**CONSELHO DE PLANEJAMENTO TERRITORIAL E URBANO DO DISTRITO
FEDERAL - CONPLAN**

PROCESSO Nº: 0111-002042/2004

ASSUNTO: criação do Lote 1 do Complexo de Educação, Cultura, Esporte e Lazer, na Rodovia DF – 480, destinado ao Campus da Universidade de Brasília – UnB - no Gama (DF)

RELATORIA: Wilde Cardoso Gontijo Júnior - Rodas da Paz.

Figura 3 – Diretrizes Desenho Urbano para o Complexo de Educação, Cultura, Esporte e Lazer – Gama - DF

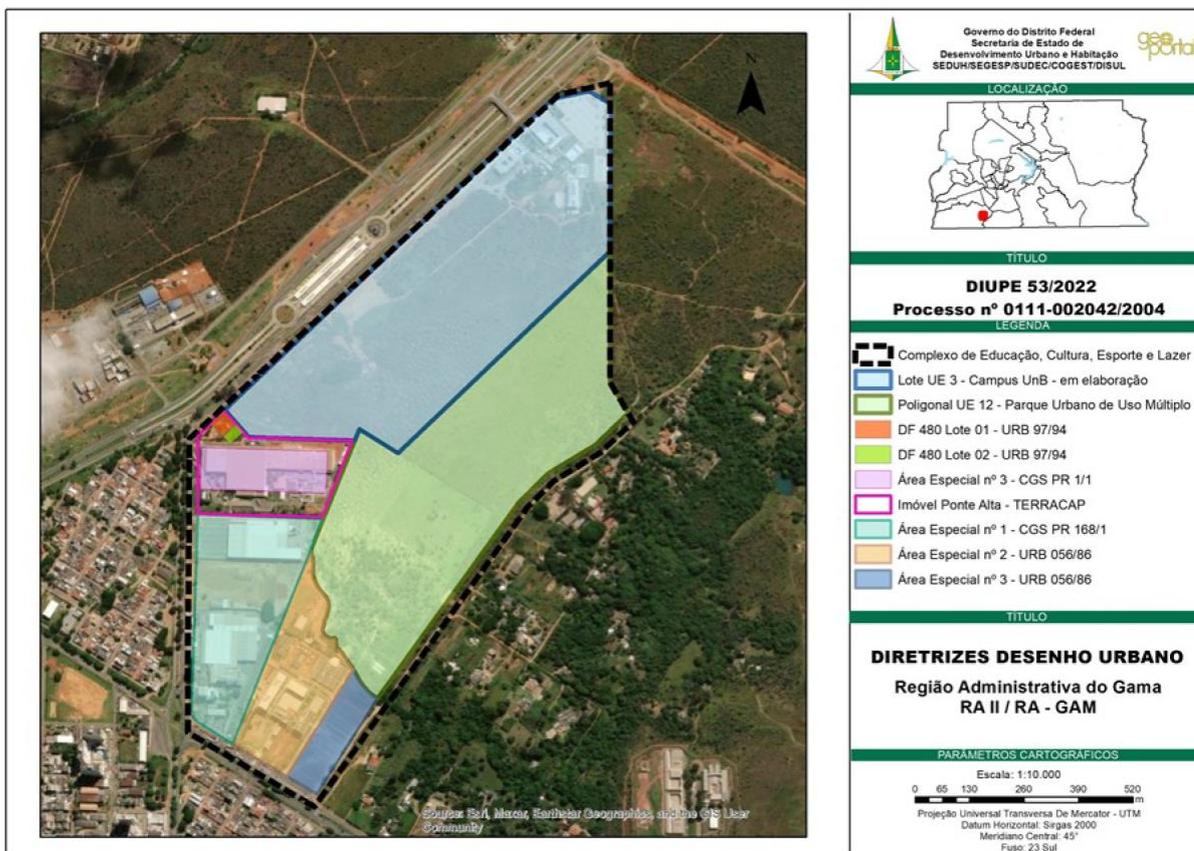
61 A DIUPE nº 53/2022 traz diretrizes detalhadas para a área do Complexo de Educação,
62 Cultura, Esporte e Lazer, criada pela Lei Complementar nº 728 (Plano Diretor Local do Gama
63 – PDL do Gama) em 18 de agosto de 2006, definindo a unidade imobiliária a ser ocupada pelo
64 Campus da UnB e também aquela para área vizinha destinada ao Parque Urbano de Uso
65 Múltiplo, conforme indicadas na **Figura 3**.

Figura 5 – Campo de Murundus, Lotes do Complexo e áreas respectivas

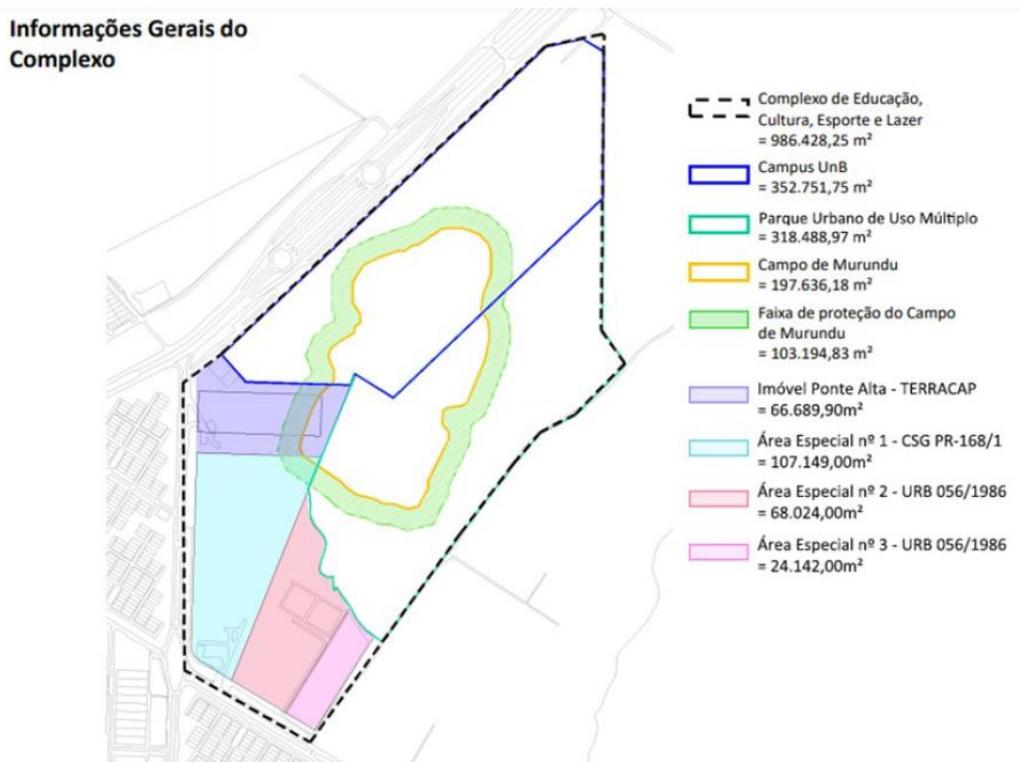
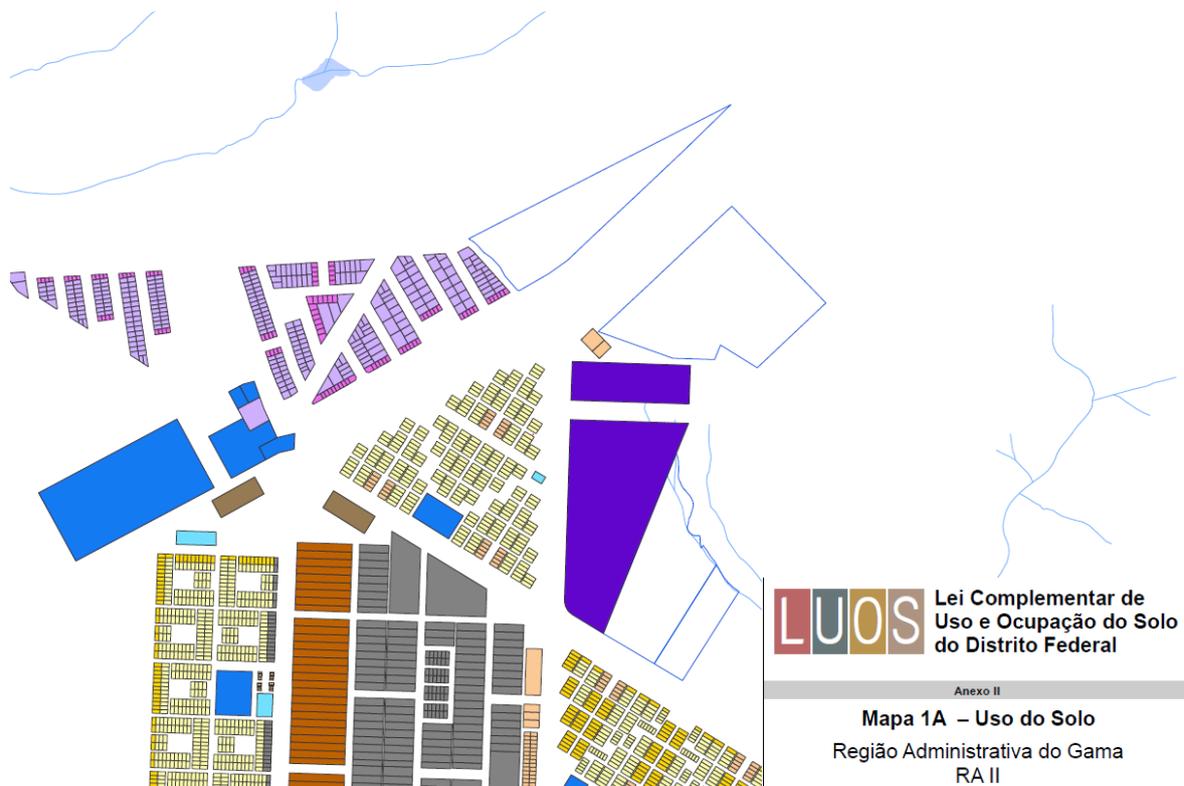
A Figura 5 também apresenta a poligonal do campo de murundus que, segundo a Nota Técnica nº 08/2022-SEDUH/SEGESP/COPROJ/DISOLO (documento 100784878), foi extraída do “Sistema Distrital de Informações Ambientais – SISDIAA, a partir da qual acrescentou-se a faixa de proteção de 50m em todo o seu contorno, conforme Instrução Normativa IBRAM nº 39/2014”.

No item 8.3.2.6 da DIUPE 53/2022, consta que essa área de preservação permanente, incluindo sua faixa de proteção, tem área total igual a 300.831,01m², orientando que seja “somada ao cômputo da taxa de permeabilidade mínima para o Complexo de Educação, Cultura, Esporte e Lazer”. Assim, para atender ao disposto no PDL, à folha 18/21 do MDE 197/2021 informa-se que a área permeável mínima do Lote 1 será de 105.825,525m², “podendo ser considerada a área do campo de murundus para essa finalidade”. Tal definição está baseada também no item 8.3.2.6. da DIUPE 53/2022. Destaque-se, porém, que tanto o MDE quanto o disposto no item 8.3.2.7 da DIUPE 53/2022 afirmam que nos planos de ocupação das Unidades Especiais – UE podem ser indicadas taxas de permeabilidade maiores do que o previsto no art. 69 do PDL do Gama. Dada a vulnerabilidade do campo de murundus, sua classificação no ZEE como área de risco de perda médio e alto de recarga de aquífero (Figura 5 à folha 11/21 do MDE) e sua potencial contribuição à disponibilidade hídrica regional, acredita-se que a UnB deverá levar muito em consideração a possibilidade de ampliação da área permeável no plano de uso e ocupação a ser proposto.

242 A poligonal do campo de murundus (Figura 5) está explicitada na Figura 11 do MDE,
243 no projeto URB-197/2021 e na DIUPE 53/2022, porém, não possui quadro de coordenadas
244 que garanta a precisão dessa localização. Tal situação, diferente do tratamento dispensado à
245 poligonal do próprio Lote 1 no item V do novo MDE, pode ensejar insegurança jurídica aos

- 375 a) definir e divulgar aos empreendedores dos lotes com área sobre o campo de murundus
376 e seu entorno, bem como aos órgãos públicos envolvidos, em articulação direta com
377 os órgãos ambientais, quadro com as coordenadas geográficas da poligonal do campo
378 de murundus e sua área de entorno, conforme já presente graficamente no MDE e no
379 URB 197/2021;
